27環委(原専)第9号  
平成27年8月28日

伊方原子力発電所環境安全管理委員会原子力安全専門部会  
の審議結果について（報告）

伊方3号機の新規制基準への適合性審査に関する原子力安全専門部会報告書（別紙）

伊方3号機の新規制基準への適合性審査に関する  
原子力安全専門部会報告書

図8：断層長さ 69km モデル図 (平成27年2月4日原子力安全専門部会資料1-1-1)

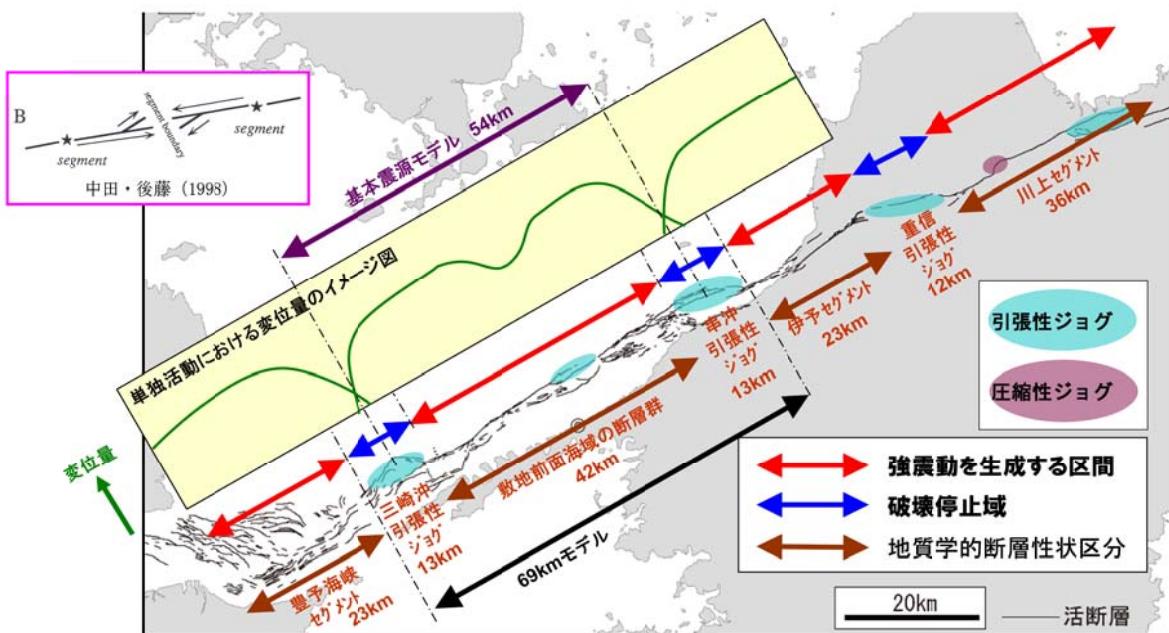
原子力安全専門部会では、東日本大震災で既往の知見では推測が難しい事象が起きたことを考えれば、図8に示した断層の両端にある断層をつなぐ裂け目において、破壊が停止する科学的な知見とは別に、どこで破壊が止まるか分からない可能性もあることから、69 km モデルが最大の地震動を与えるかどうかの観点での検討も行った。

検討の結果は、図9に示すとおり、最大応答加速度が変動する可能性はあるものの、安全余裕で十分にカバーされるものであり、基準地震動 Ss-1、650 ガルに影響を及ぼすようなものではないと言え、その意味で予見不可能性もカバーされていることを確認した。

図 10：台湾地震(1999)の知見と伊方発電所評価モデルとの比較

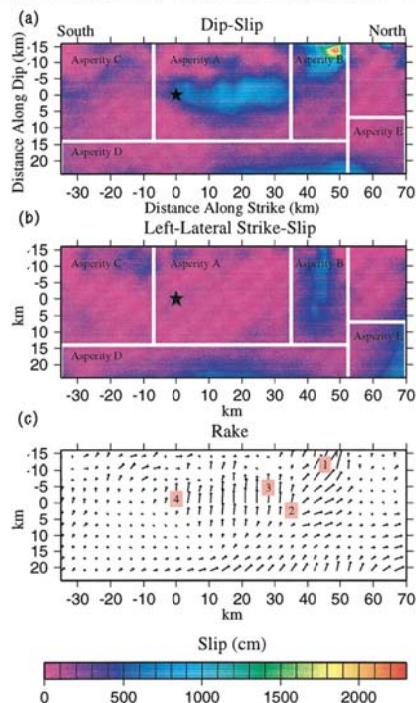
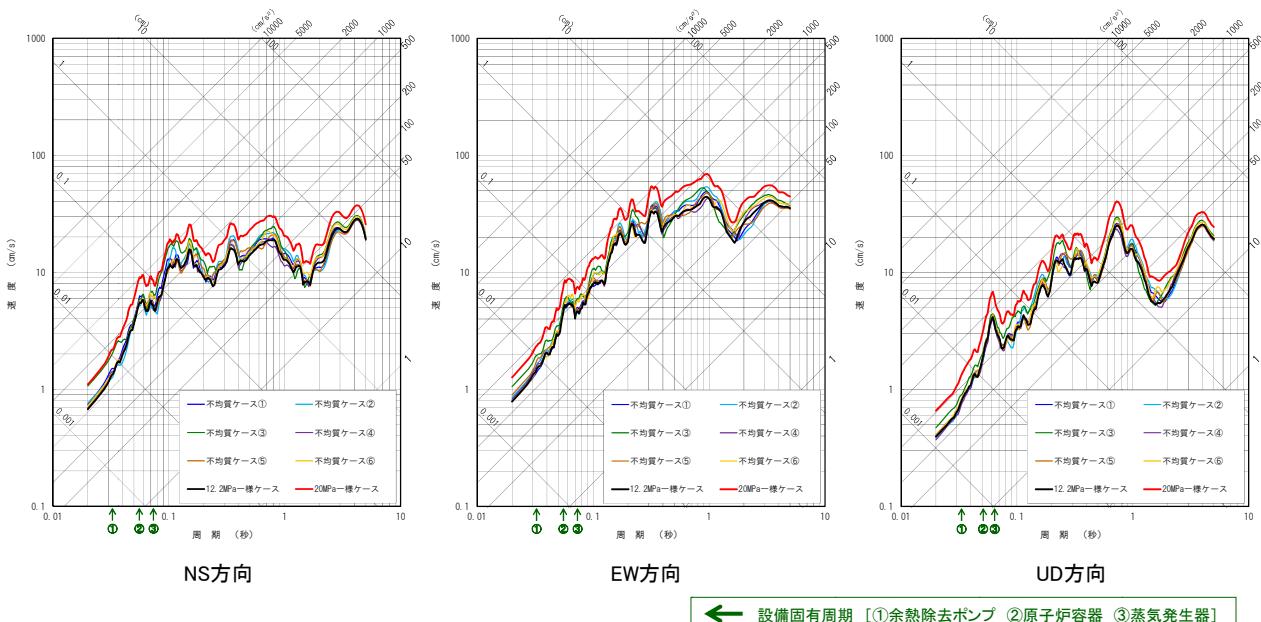
四国電力からは、以下のとおり、

- Chi et al. (2001) の報告から、台湾地震でのすべり量が 20m を超えるメッシュは、ごく一部 (面積比 0.625%) であり、その面積は伊方発電所における敷地前面海域の断層群 (断層長さ 54km) の地震動評価モデルのメッシュの半分に相当する。
- アスペリティ内の不均質性を評価するため、敷地前面海域の断層群の第 1 アスペリティの 1 メッシュ (台湾地震の知見の 2 倍相当の面積) に大きな応力降下量 (25MPa) を与え不均質性を考慮して 6 ケースの評価を行った結果、不確かさとして設定しているアスペリティ全体に 20MPa (基本震源モデルの 1.5 倍相当) を設定したケースを上回るものはない。
- 従って、伊方発電所の地震動評価においては、アスペリティの不均質性も包絡した安全側の評価になっていると考える。(図 10、図 11)

との報告を受け、追加評価結果は、伊方発電所の地震動評価内となることを確認した。

図 13：南海トラフの巨大地震の断層モデル解析結果と基準地震動 Ss-1

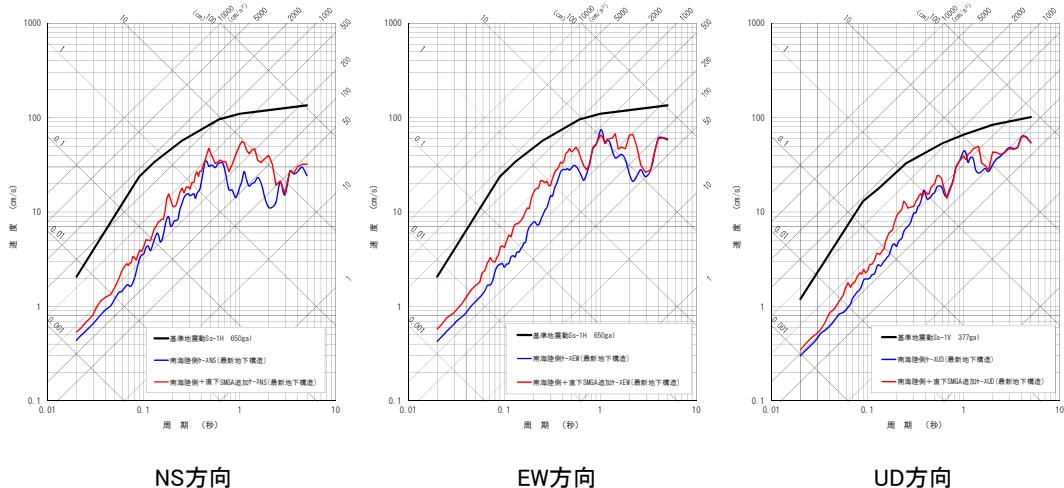
また、原子力安全専門部会では、内閣府の見直しにより想定震源域が伊方発電所近傍まで広がったことを踏まえ、強震動生成域を発電所の直下に配置することを求め、四国電力では、安全側になるよう前述した陸側ケースに伊方発電所直下に強震動生成域を加えた評価を行い、Ss-1 を上回らないことを確認した。（最大 181 ガル）（図 13）

図 25 斜面における引張応力が発生している主要な部分の応力状態例

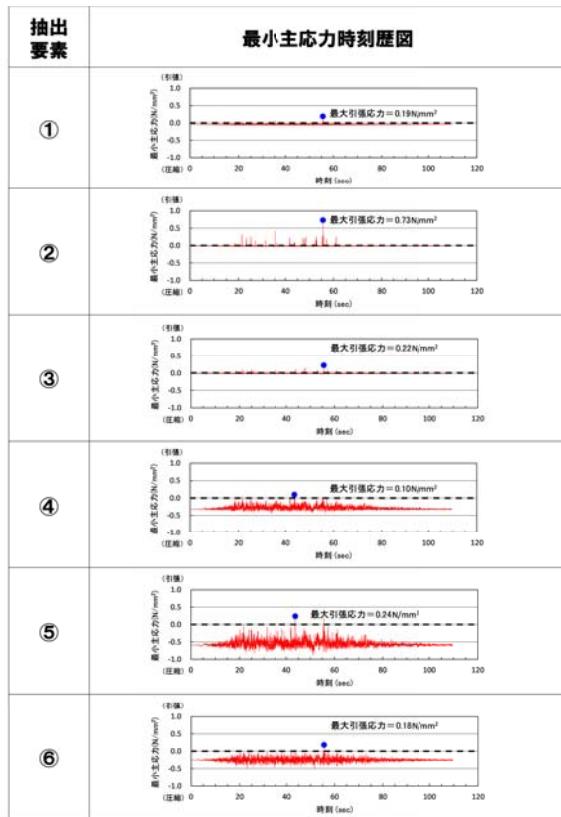
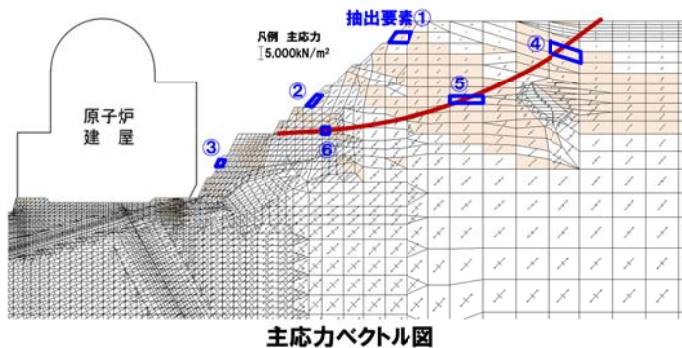
基礎地盤や周辺斜面の解析において、現状の審査基準では、「すべり(せん断)」で評価しているが、地震動が大きくなると「引張」が卓越した部分の確認も必要との考えから、引張が発生している主要な部分の応力状態を時刻歴により確認し、引張応力は、ごく短時間で発生していること、また、引張の発生が想定される斜面表層には、対策工がなされており、地盤の安定性に問題ないことを確認した。(図 25)

○引張応力は、ごく短時間で発生しているため、地盤の安定性に問題はない。
